改善箇所説明図

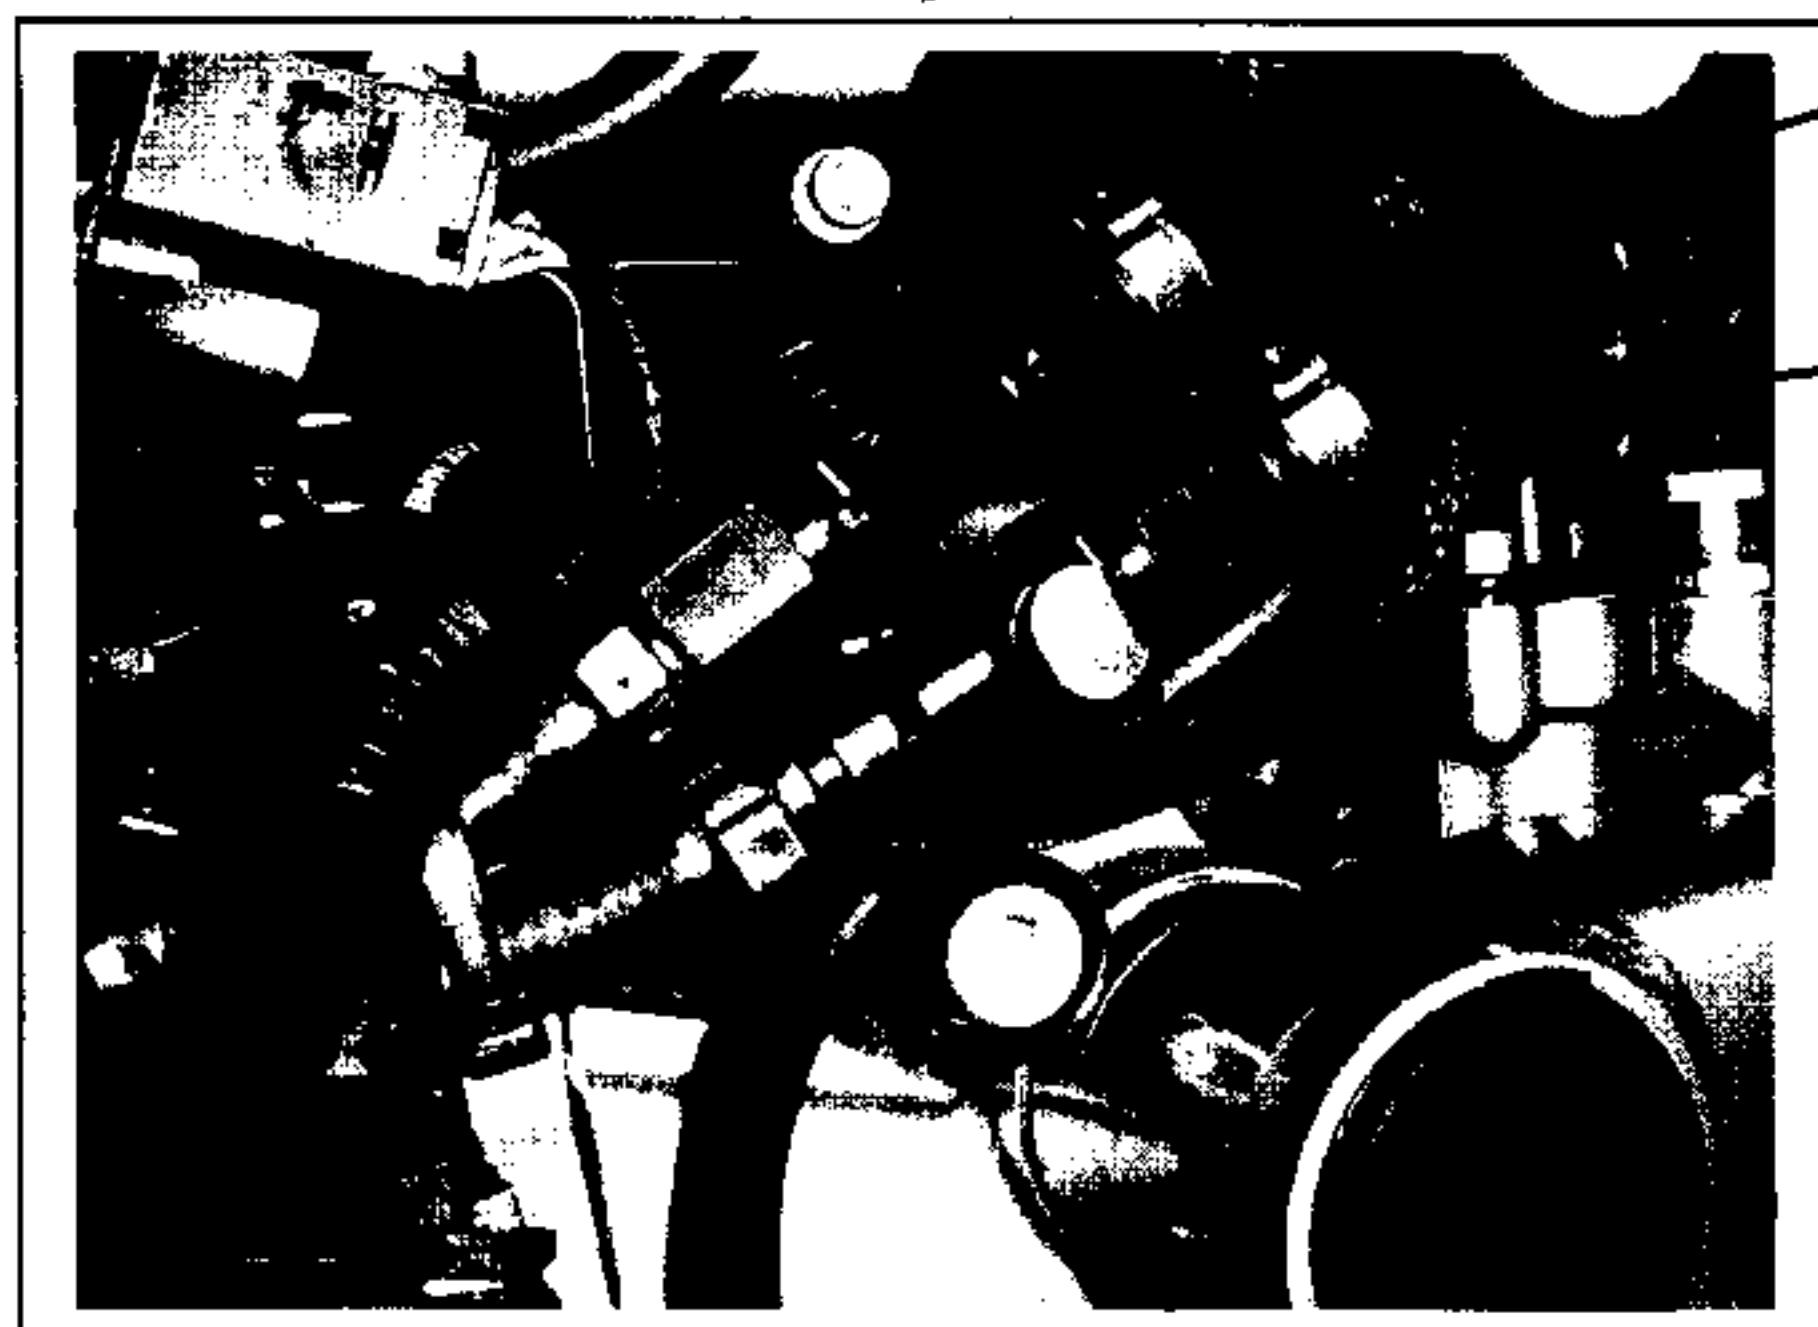
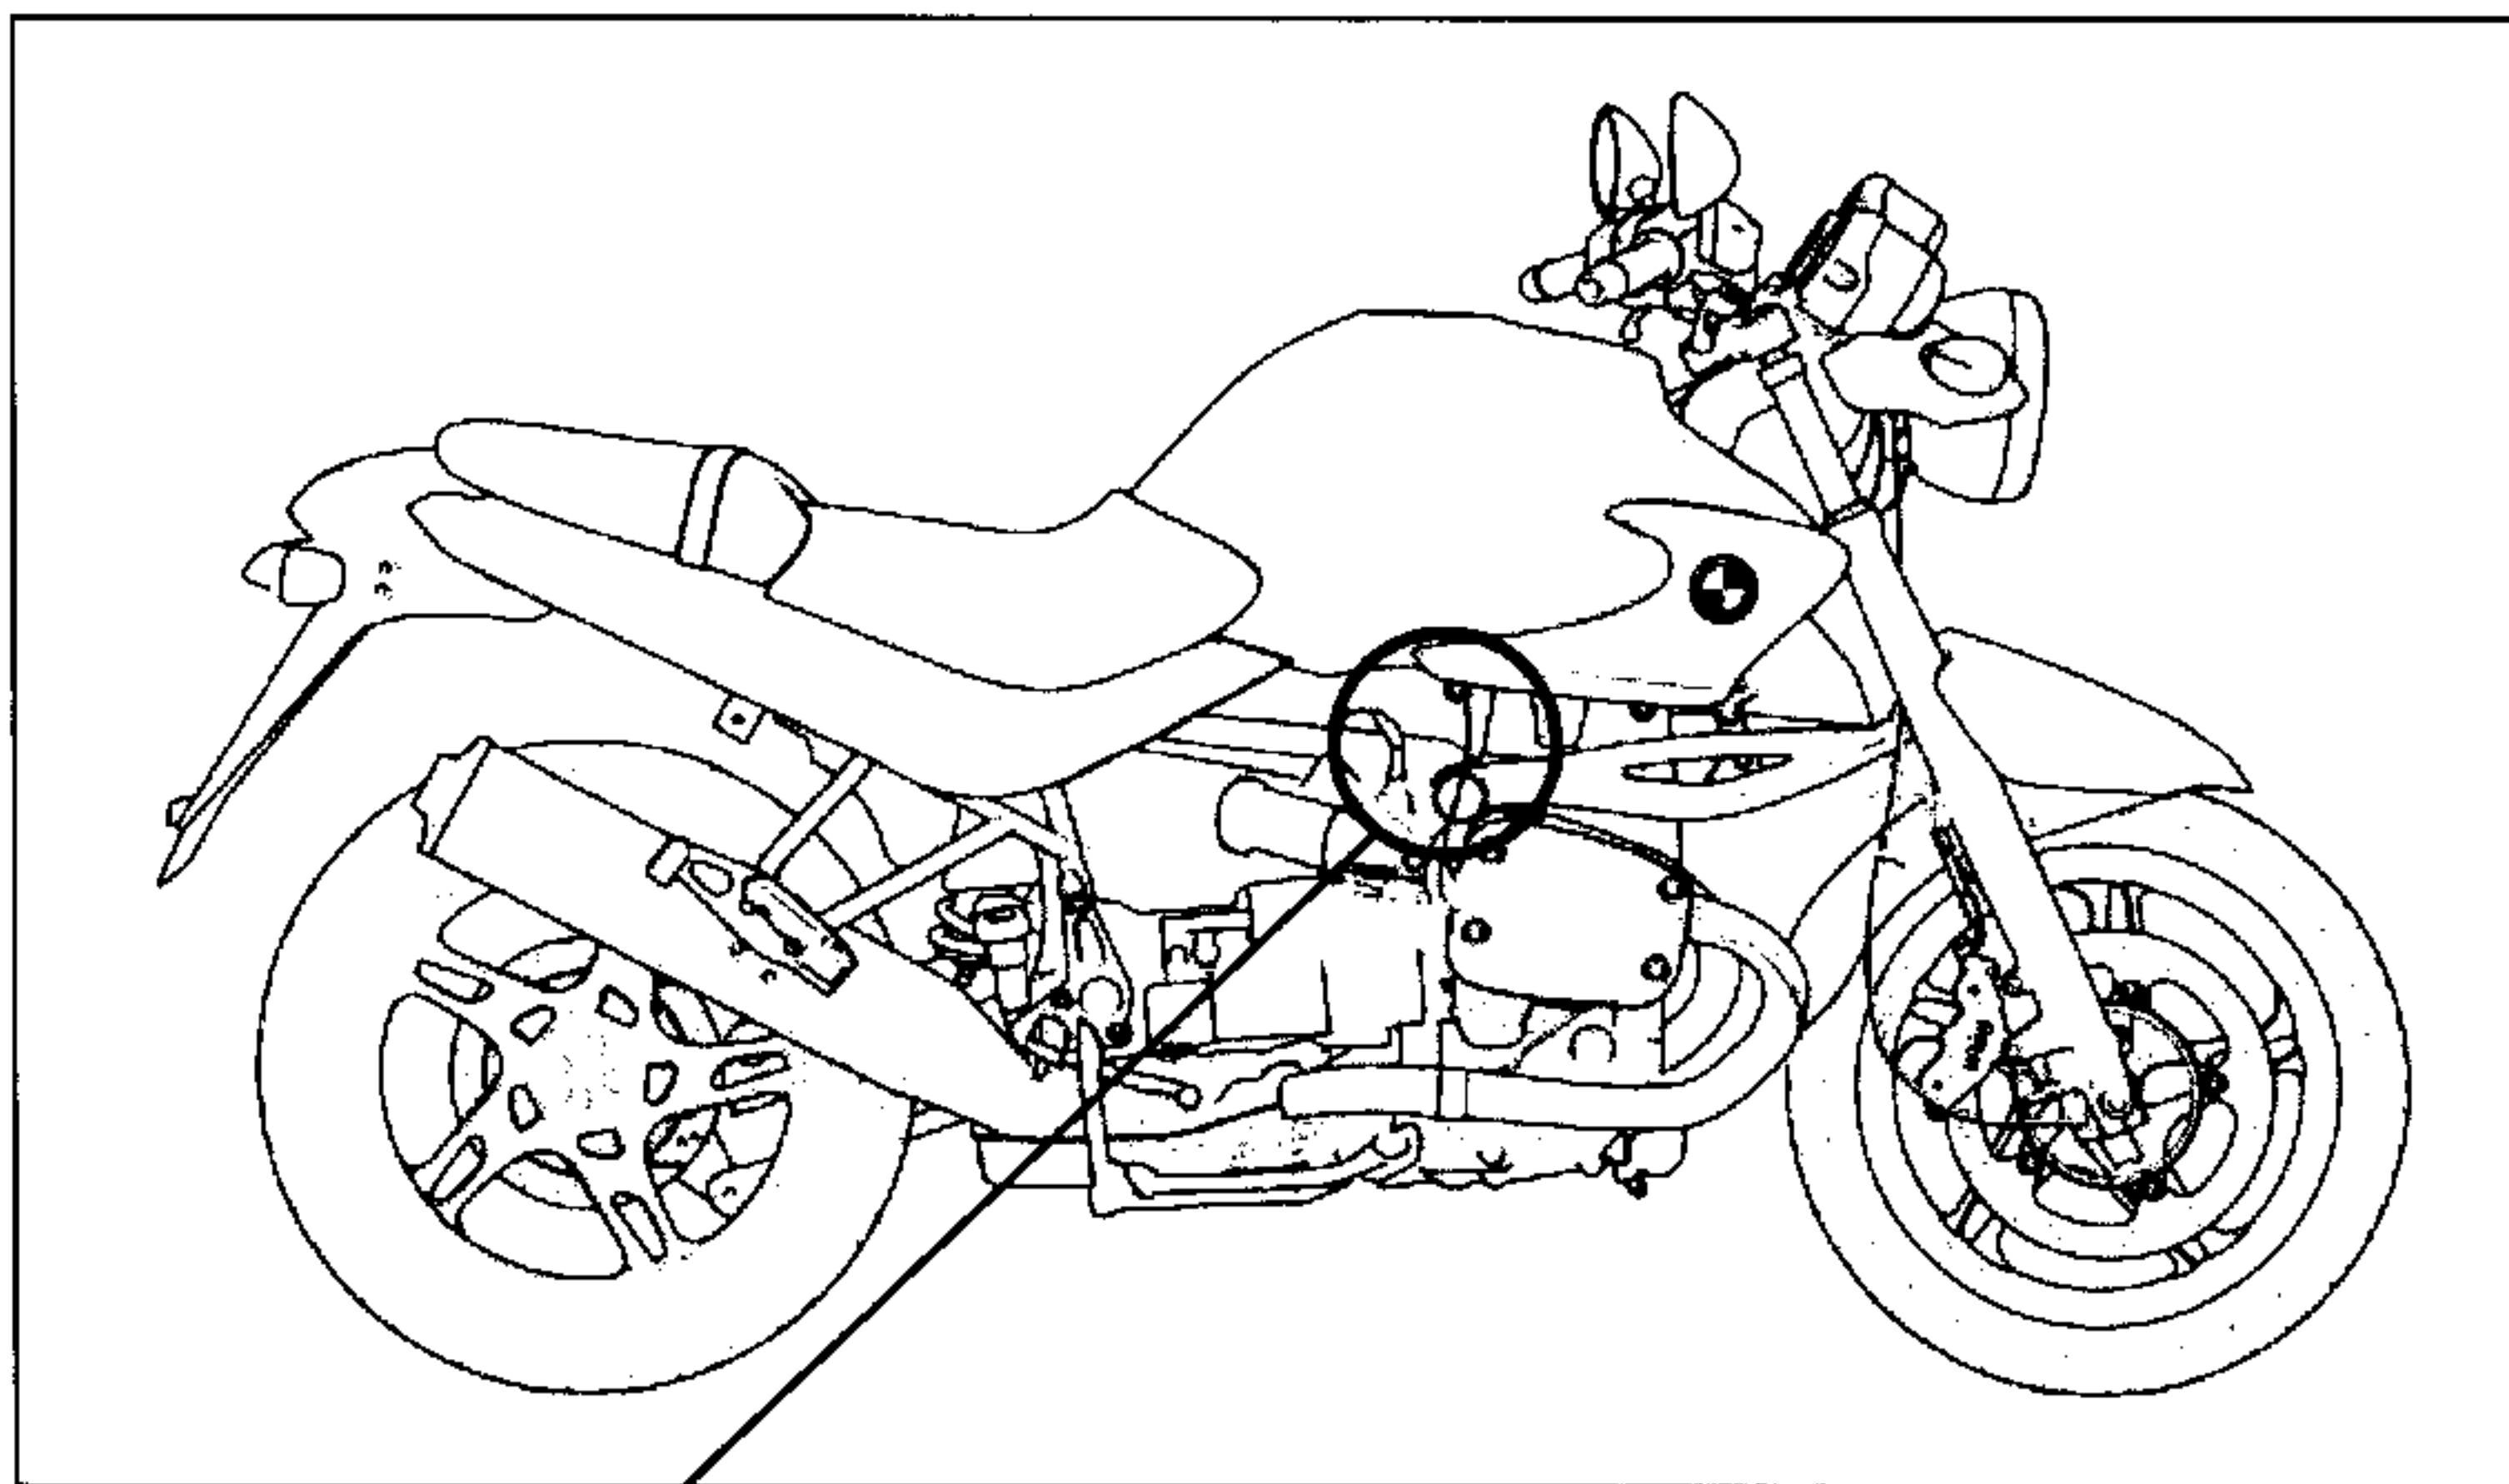
基準不適合箇所

- ①燃料ホースコネクターを脱着した際、オーリングがずれるものがあるため、当該コネクターの脱着を繰り返し行くとオーリングが損傷し、燃料が漏れ、最悪の場合、火災に至るおそれがある。
- ②燃料ホースクランプの締め付けが不十分なため、エンジンの振動等により当該クランプ部から燃料が漏れ、最悪の場合、火災に至るおそれがある。

- ① ホースコネクターを点検し、漏れがある場合、オーリングを交換する。
- ② ホースクランプを増し締めする。

- ①当該コネクターの脱着のたびにオーリングを交換するよう基準を変更し、その旨を徹底するため警告ラベルを燃料タンクに貼る。なお、当該コネクターから燃料漏れがある場合は、オーリングを新品と交換する。
- ②当該クランプを増し締めし、燃料漏れがある場合は当該クランプ及び燃料ホースを新品と交換する。
